Dodatek č. 5

Smluvní strany tímto prohlašují, že dne 9. 4. 2020 uzavřely smlouvu o dílo, jejímž předmětem je provedení stavebních prací na veřejné zakázce s názvem: „**III/12519 Kácov, most ev.č. 12519-1**“ (dále jen „**Smlouva o dílo**“). Na základě dohody smluvních stran a ve vazbě na čl. 14. odst. 14.13. Smlouvy o dílo, uzavírají smluvní strany tento dodatek č. 5 ke Smlouvě o dílo (dále jen „**Dodatek č. 5**“).

Změnový list

Předmětem této změny je nutná změna založení pod pevnými prostorovými skružemi nosné konstrukce SO 201 Most.

- Púdorys – pole 1
- Púdorys – pole 3

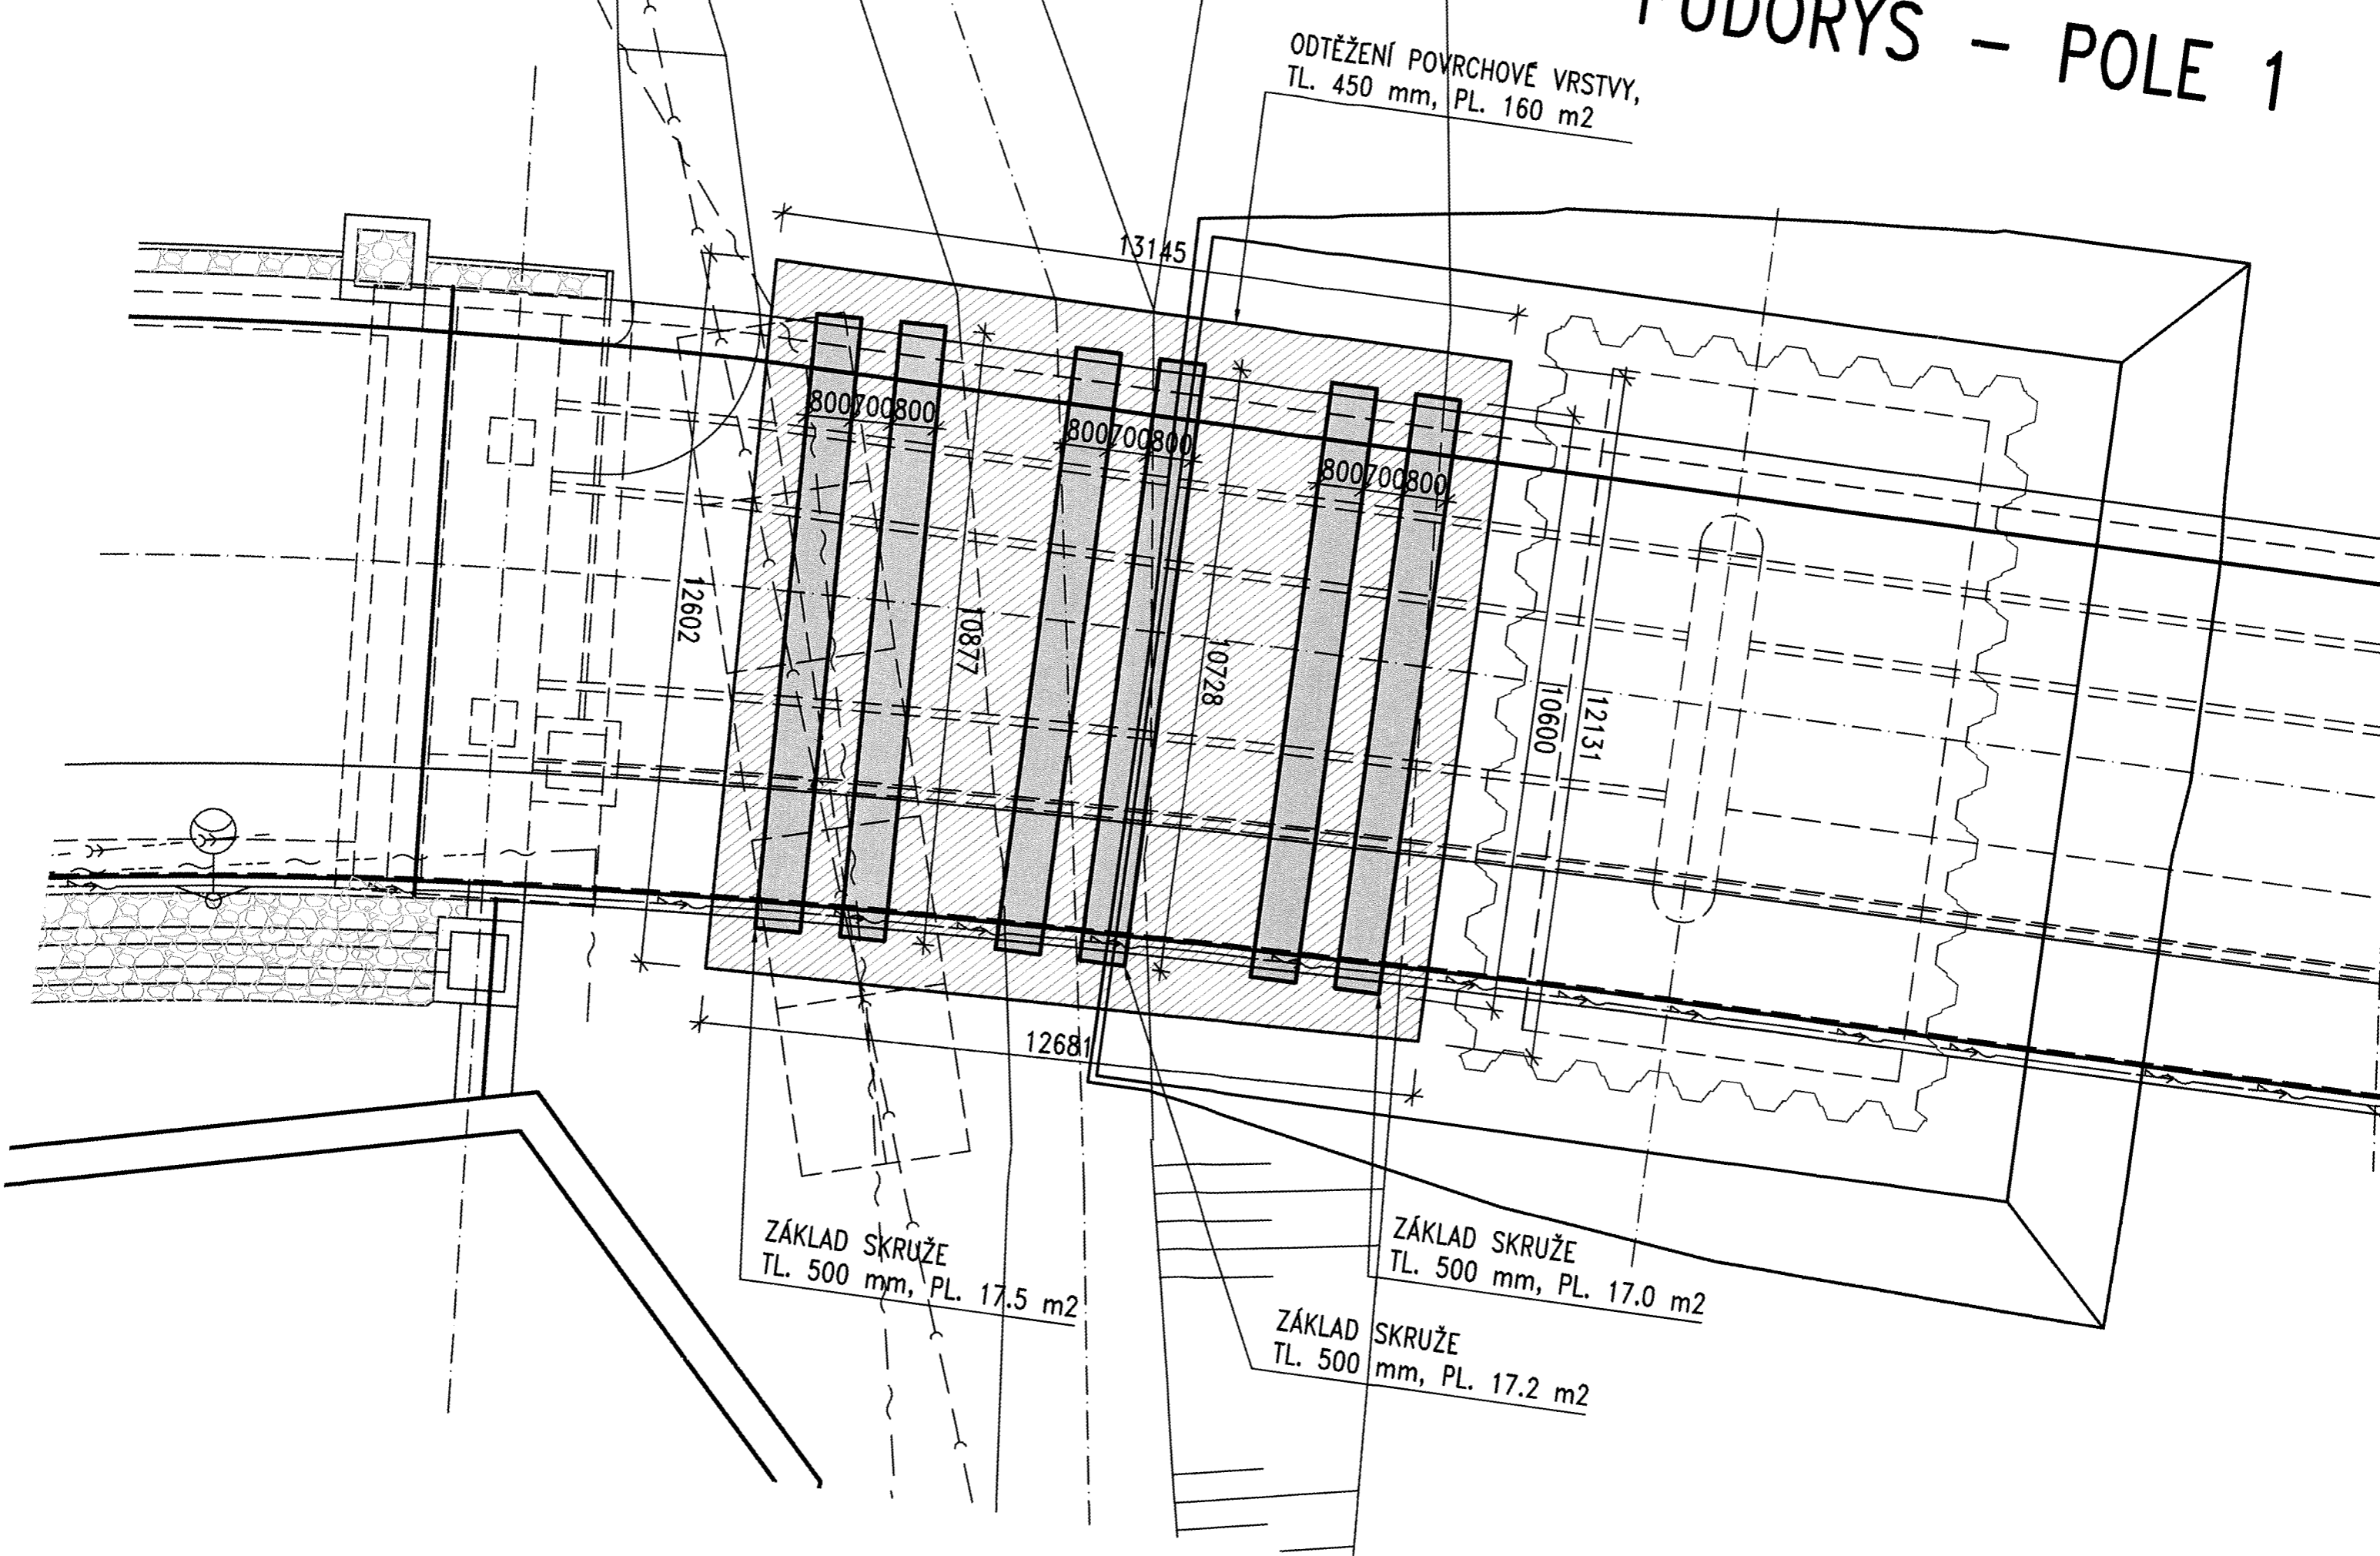
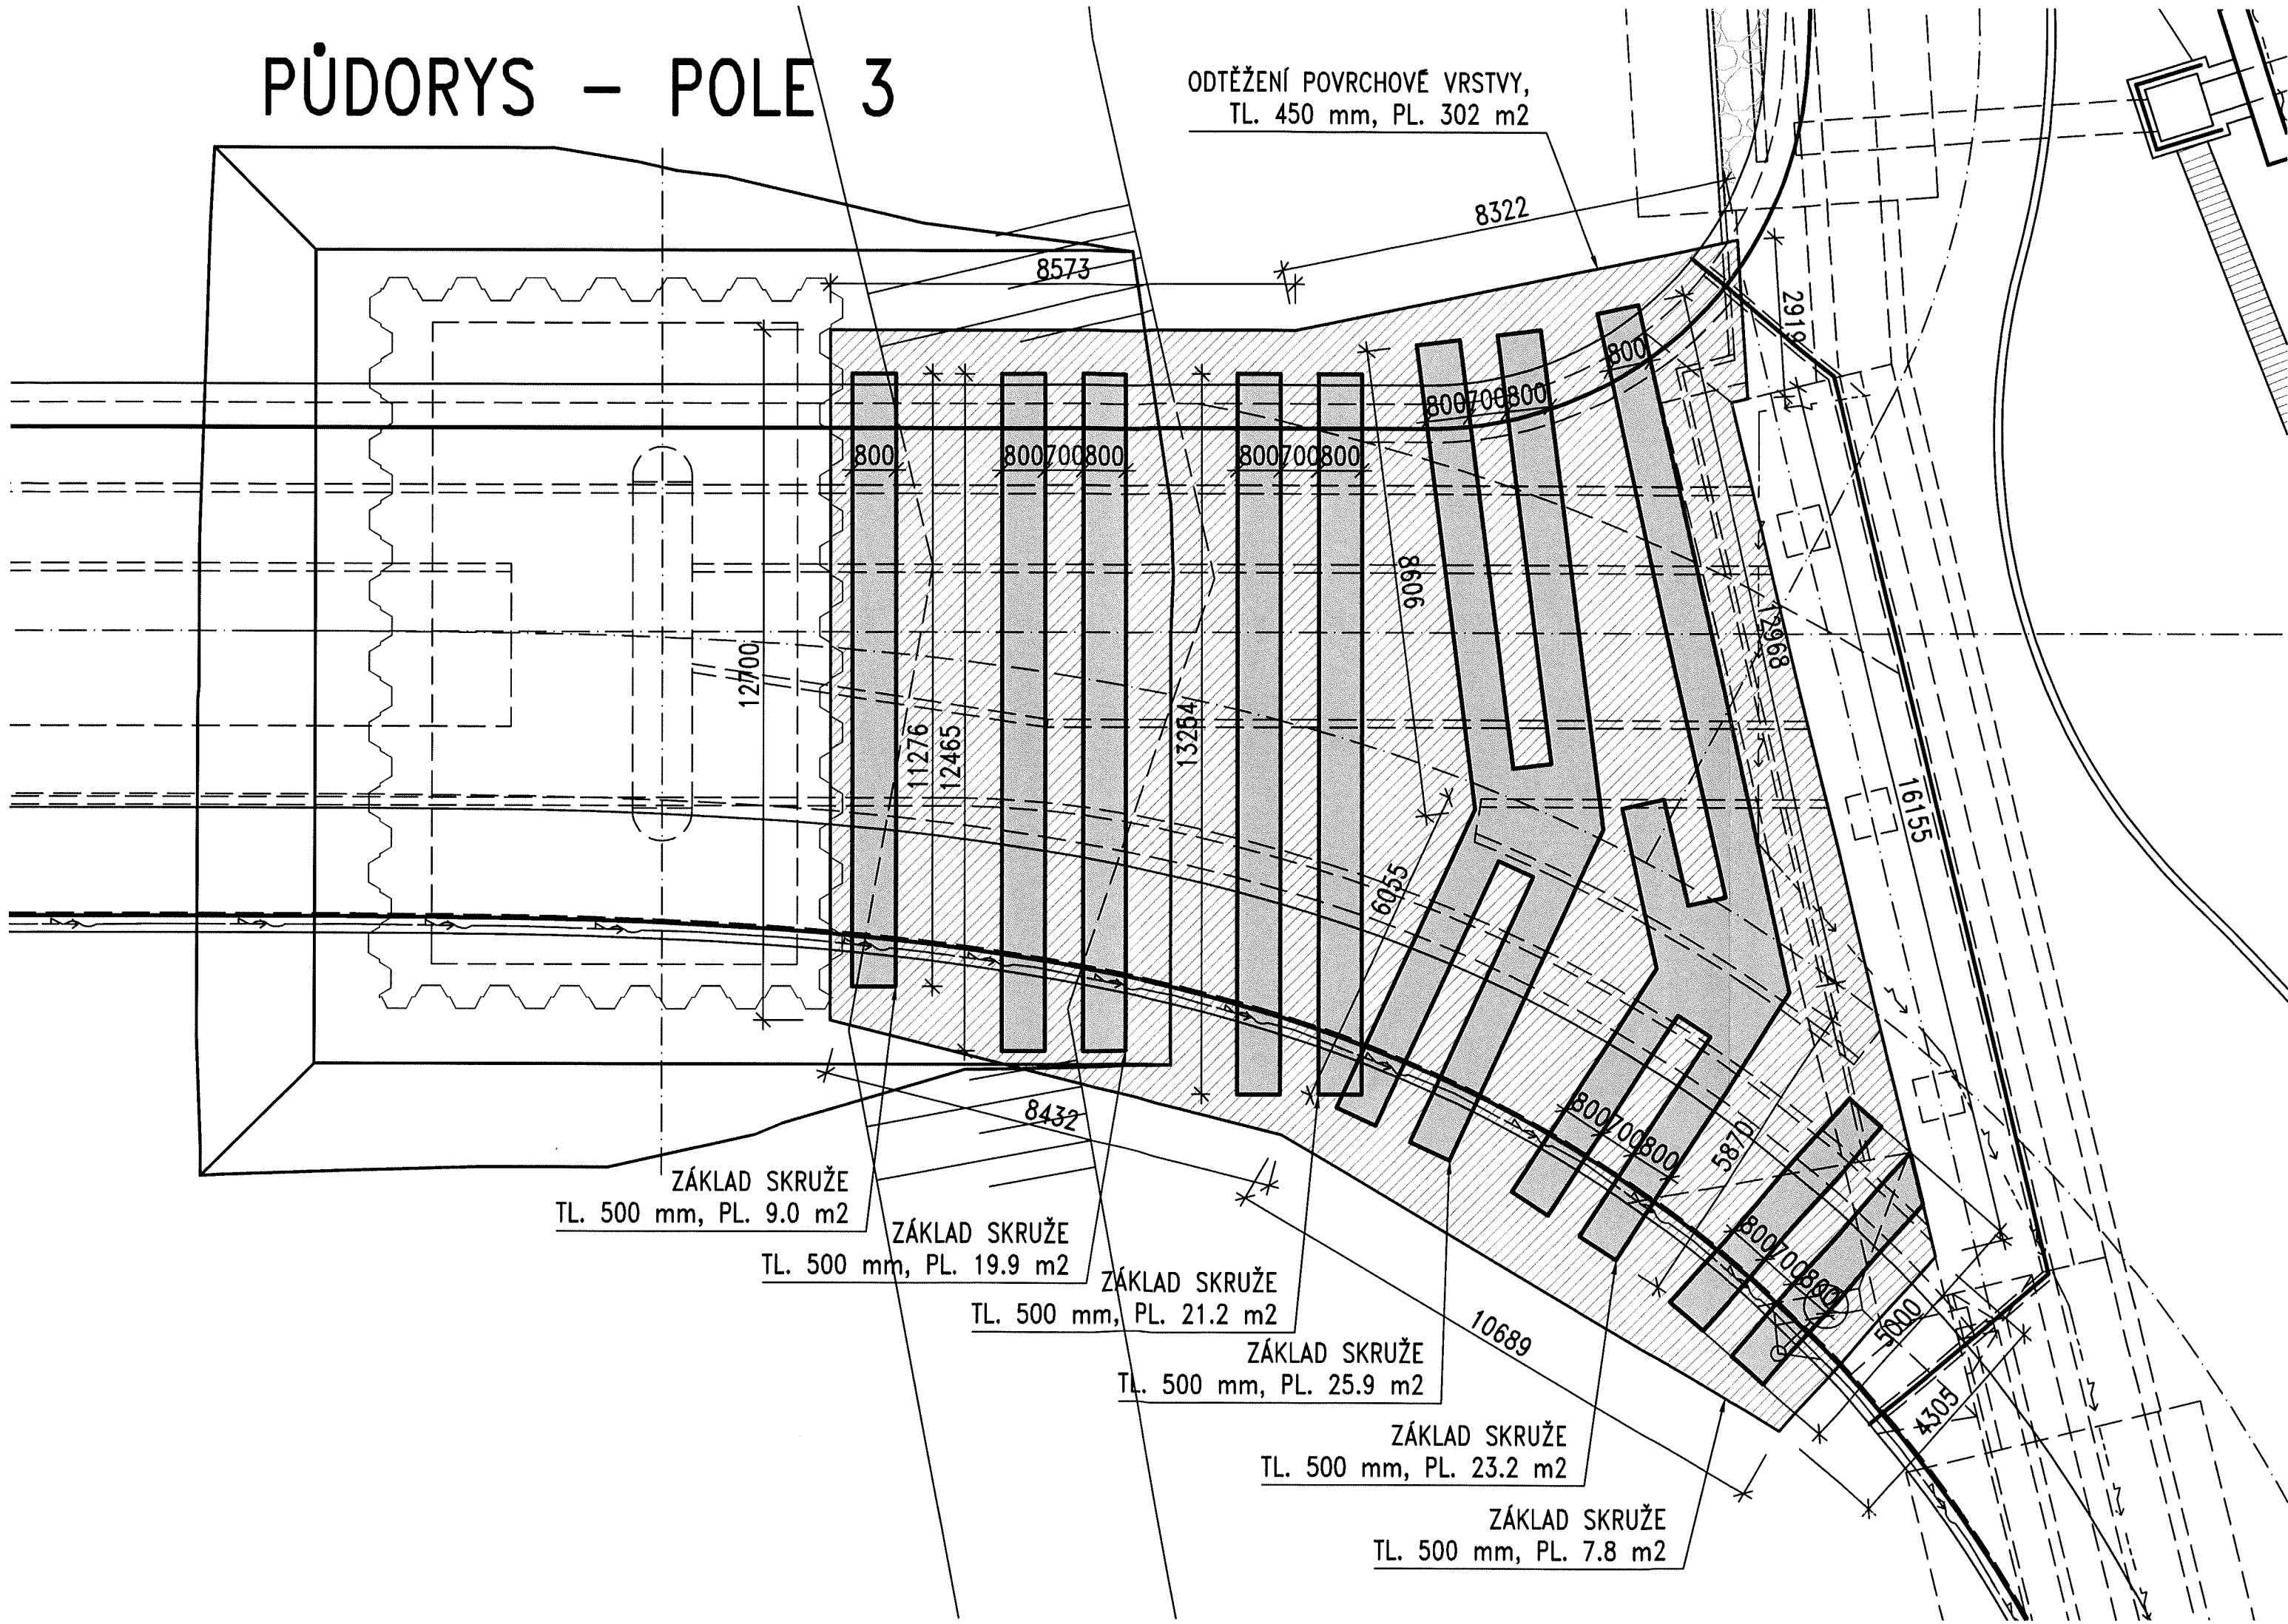
Řešení bylo navrženo Autorským dozorem prostřednictvím jeho vyjádření č. 08 a odsouhlasené projektantem RDS. Podstata řešení spočívá v založení skruží na železobetonových základových pásech, které minimalizuje riziko nadměrných deformací skruží. Toto řešení dále snižuje riziko dodatečného vlivu podobné události na stavbu.

ODTĚŽENÍ POWRCHOVÉ VRSTVY,
TL. 450 mm, PL. 160 m²

ODTĚŽENÍ POVRCHOVÉ VRSTVY,
TL. 450 mm, PL. 302 m²

ZÁKLAD SKRUŽE
TL. 500 mm, PL. 9.0 m²
